Zienswijzennota omgevingsvergunning 'Nieuwbouw 46 starterswoningen op het adres Zijlsingel 36'

Vanaf vrijdag 24 juni tot en met donderdag 4 augustus lag een ontwerpbesluit voor de verlening van een omgevingsvergunning ter inzage voor het adres Zijlsingel 36. De ontwerp omgevingsvergunning omvat de vervangende nieuwbouw van twee appartementengebouwen met in totaal 46 woningen. Op het terrein staat momenteel de voormalige garage De Wit, die voor de bouw gesloopt zal worden (aanvraag met kenmerk 1760013).

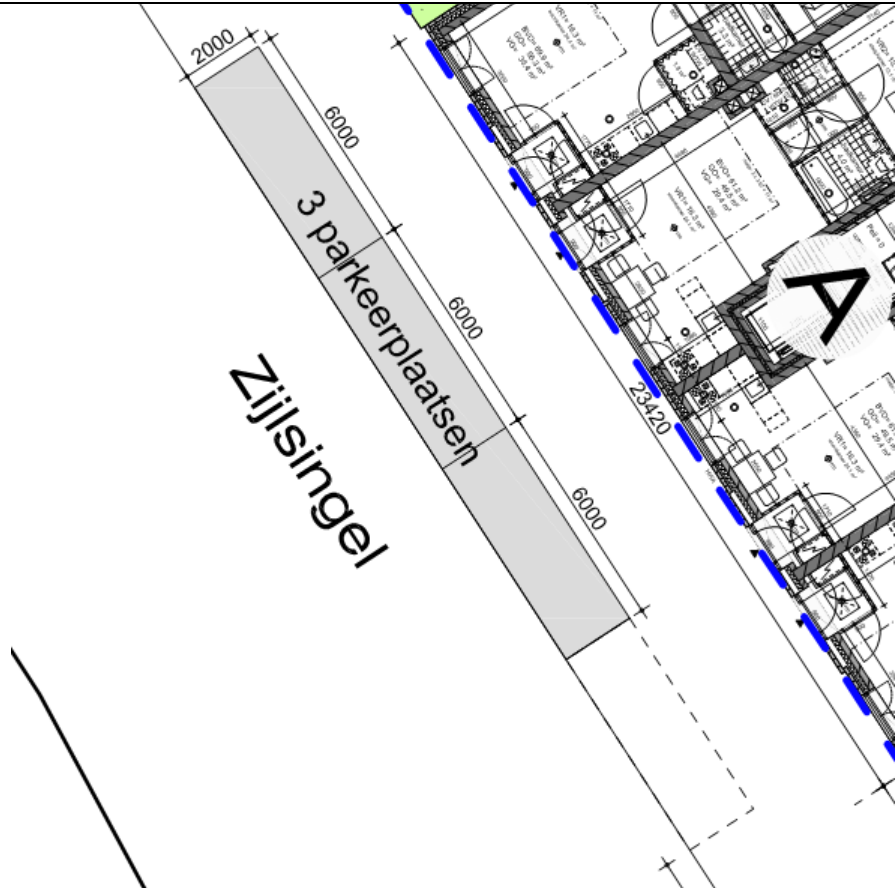
bij herinrichting van Zijlsingel 36 een brandpoort gerealiseerd zou worden op de erfgrens van het Kwekerijplein en Zijlsingel 36. Hierin voorziet het plan niet. (1,2,3)	zijn bereikbaar via de hoofdentree en de aansluitende verkeersruimten. Daar elk appartement een brandcompartiment is (met een onderlinge weerstand tegen branddoorslag en brandoverslag van minimaal 60 minuten), zal een beginnende brand primair van binnenuit bestreden worden. Bij opschaling kan de brand ook vanaf de buitenzijde worden bestreden. Een tankautospuut kan op het binnenterrein of nabij de entree op de Zijlsingel gepositioneerd staan, waarna manschappen met een straal hoge of lage druk zich aan de achterzijde van het gebouw opstellen. De brandveiligheid dient overeenkomstig het Bouwbesluit geregeld te zijn op het eigen perceel. De eis van het hebben van een brandpoort is geen wettelijke bepaling. De casus op het Kwekerijplein is daarom niet relevant voor het huidige bouwplan. Er is navraag gedaan bij de sector Incident Bestrijding. Daar zijn geen klachten bekend omtrent de bereikbaarheid van het Kwekerijplein.

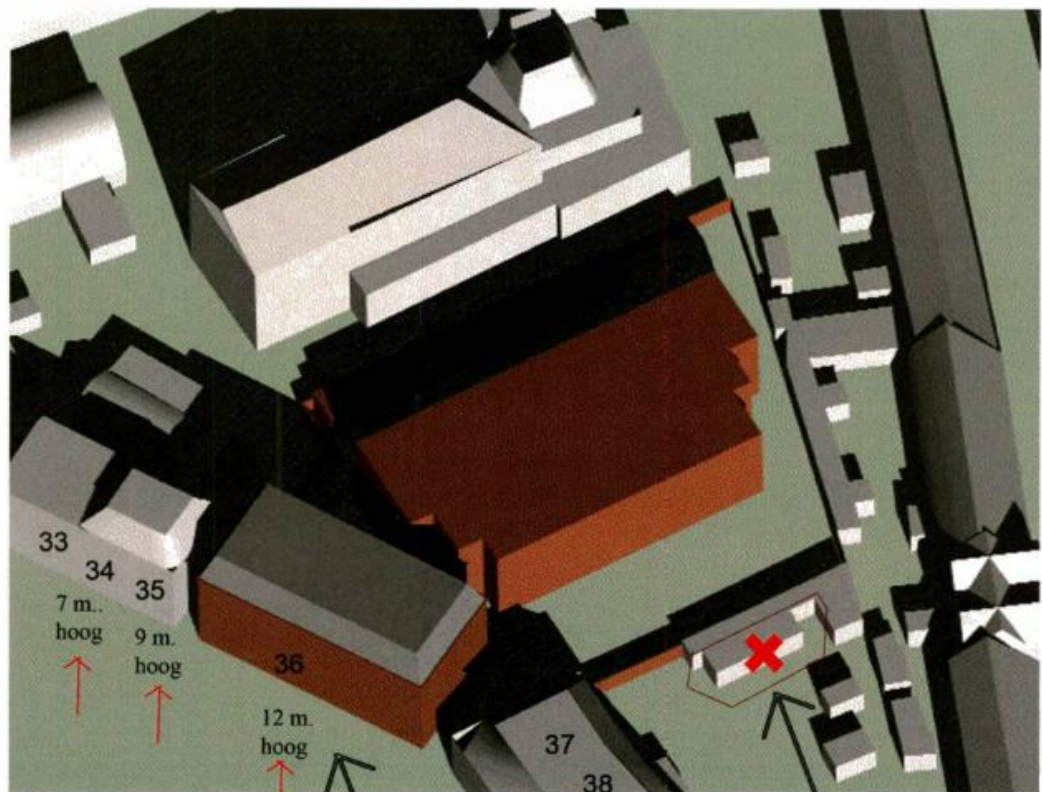
Welke is de juiste berekening van de erfgrens van No 36 ?

Pag. 38 van de Ruimtelijke onderbouwing 4.8 : WATER

"er is geen sprake van een toename van verhard oppervlak van meer dan 500 m²"
Of wel degelijk ?

4. Bij de omgevingsvergunning komt de voorwaarde te staan dat de toename van het verhard oppervlak niet meer mag bedragen dan 500 m². Bij een overschrijding hiervan moet compensatie plaatsvinden door 15% van het extra verharde oppervlak aan open water te creëren. Dit naar aanleiding van een zienswijze waarin gesteld is dat bij de oppervlakteberekeningen stevast het perceel Zijlsingel 35 is meegeteld.
